dopis št. RA-MŠ-15-N2

Zadeva: FOTO DOPOLNITEV K MNENJU INŽENIRJA ZA NEPREDVIDENA DELA
Za projekt: ODVAJANJE IN ČIŠČENJE ODPADNE VODE V POREČJU MEŽE:
SKLOP 1 (RAVNE)

Z dopisom vam posredujemo podkrepitev mnenja inženirja za nepredvidena dela (dopolnitev dopisa št. RA-MŠ-15-N1), s prikazom fotografij posameznih postavk.

Slika 1: Tloris SBR bazena, vris načinov temeljenja, ◀ SEVER

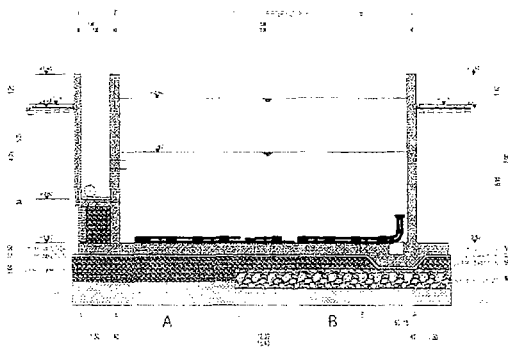
Zap. št.	Opis dela
Centralna čistilna naprava	
1	<p>izboljšava temeljnih tal za objekt SBR hazen – pogljobitev izkopa ter izvedba kamna v betonu</p> <p>Temeljenje objekta je izvedeno na AB tem. plošči debeline 50 cm. Kota temeljenja je cca 2,5 m pod obstoječim terenom (355,40 m n.v.). Kota podbetona je na 355,30 m n.v.</p> <p>Geomehanik Milja Petan (Inštitut za ceste d.o.o.) je v geomehanskem poročilo št. POR 03/14_1 z dne 8.1.2014 predpisal naslednja načina temeljenja SBR bazena (slika 3 in 4):</p> <p>A. Temeljenje v SV delu objekta – plitka skalinata podlaga (22 % objekta)</p> <ul style="list-style-type: none">• dno talne AB plošče debeline 50 cm na 355,40 m n.v.• dno podbetona debeline 10 cm na 355,30 m n.v.• odstranjena skalna podlaga gnajsa do kote 354,30 m n.v. in nadomeščena z gramoznim tamponom debeline 1,00 m, vgrajen v 2 slojih <p>B. Temeljenje na naplavini reke Meže (ostali del objekta)</p> <ul style="list-style-type: none">• dno talne AB plošče debeline 50 cm na 355,40 m n.v.• dno podbetona debeline 10 cm na 355,30 m n.v.• odstranjena naplavina reke Meže (GM) do kote 354,00 m n.v.• kamniti kosi dim. 400/500 mm z zem. vlažnim betonom C16/20 (debelina 80 cm, dno 354,00 m n.v.)• gramozni tampon debeline 50 cm, dno na koti 354,80 m n.v. <p>Geomehanik je dva načina temeljenja predpisal zaradi zagotovitve enake togosti tem. tal. Modul reakcije tal privzet v statičnem izračunu je $C_v = 25000 \text{ kN/m}^2$, realno se pričakuje do 50 % višje vrednosti (ugodno).</p>

Slika 7. Kanalizacijski vod Tehnološko upravna stavba – SBR objekt

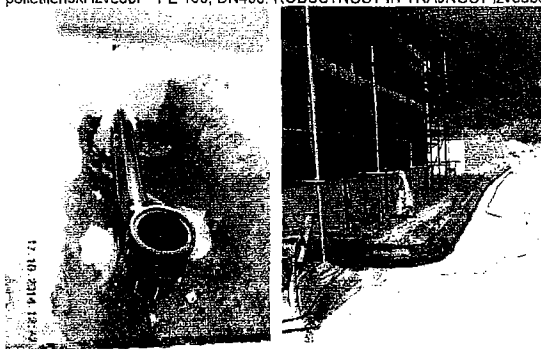
Povezava v polietilenski izvedbi – PE 100, DN400. ROBUSTNOST IN TRAJNOST izvedbe.

Slika 8. Izvedba varovanja gradbene jame pred izvedbo podboja pod državno cesto

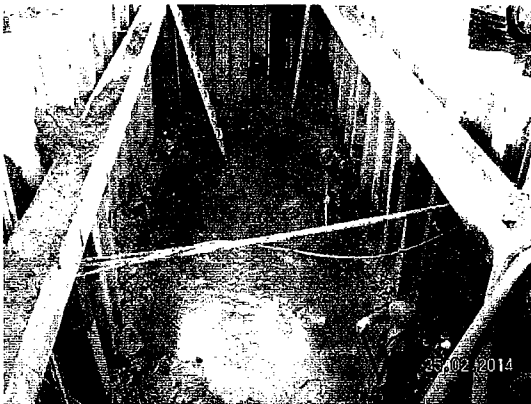
- 1 varovanje izkopanega kanalizacijskega jarka na Kanalu KO-1 – sprememba glede na projektirano (vrednostno je upoštevana razlika glede na dela predvidena s ponudbenim popisom del)

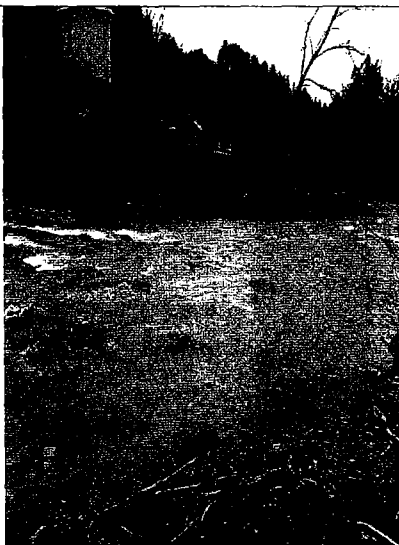
Slika13. Izvedba podvrtavanja na levi strani kapelice zaradi konfiguracije terena (takoj za kapelico potekata državna cesta in železnica) tehnično ni bila izvedljiva.

Slika14. Projektant je podal novo traso kanalizacije, katere polek je prečno na reko Mežo, na desno stran kapelice. Smer kanalizacije po prečkanju poteka približno vzporedno z državno cesto oziroma reko.

Slika 20. Vgrajevanje jeklenih profilov za izvedbo varovanja najbolj izpostavljenih brežinj z berlinsko steno.

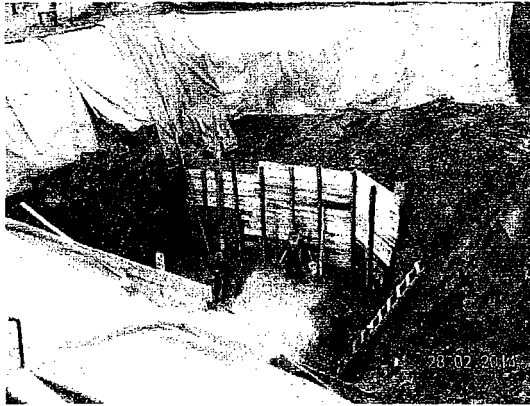
Slika17. Izvedba izkopa za črpališče Č1. Iz fotografije je razvidna prisotnost zaledne vode, katere je imela za posledico nestabilnost brežin izkopa.

Slika18. Nadaljevanje izkopa. Zemljina (kamnina) je bila ob prisotnosti talne vode ter izpostavljenosti atmosferi nestabilna.

Slika19. Zaradi različnih materialov ter izrazite slojevitosti je obstajala nevarnost zdrsov.

Slika 21. Izvedena berlinska stena ter zasip za povečanje stabilnosti brežinj izkopa.

Slika 27.

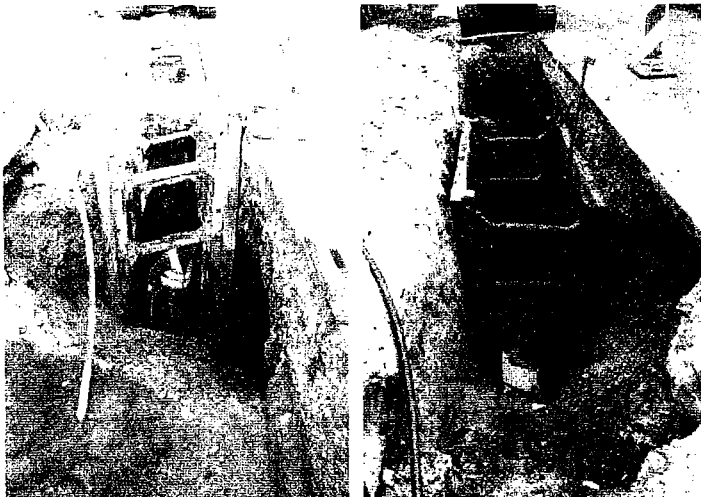
Slika 27. Glede na stanje sestav obstoječega terena (v dobrišem delu trase je bilo potrebno izkopan material v celoti zamenjati z novim), velikih globin izkopa, neustrezno sestavo nosilnega planuma tal, zagotavljanja stalne prevoznosti lokalne ceste med gradnjo prihaja do takih poškodb cestišča, da bo potrebno za zagotavljanje ustrezne prometne varnosti izvesti kompletno izvedbo novega cestišča – v skladu s trenutno veljavnimi smericami.

Slika 28. Iz fotografije je jasno razvidna se sestava terene, ki ne omogoča ponovne vgradnje v zasip glede na projektno zahtevo po zgoščenosti oziroma nosilnosti zasipa. Iz fotografije je tudi razvidno, da je obstoječa asfaltna prevleka vgrajena brez ustreznega nosilnega planuma.
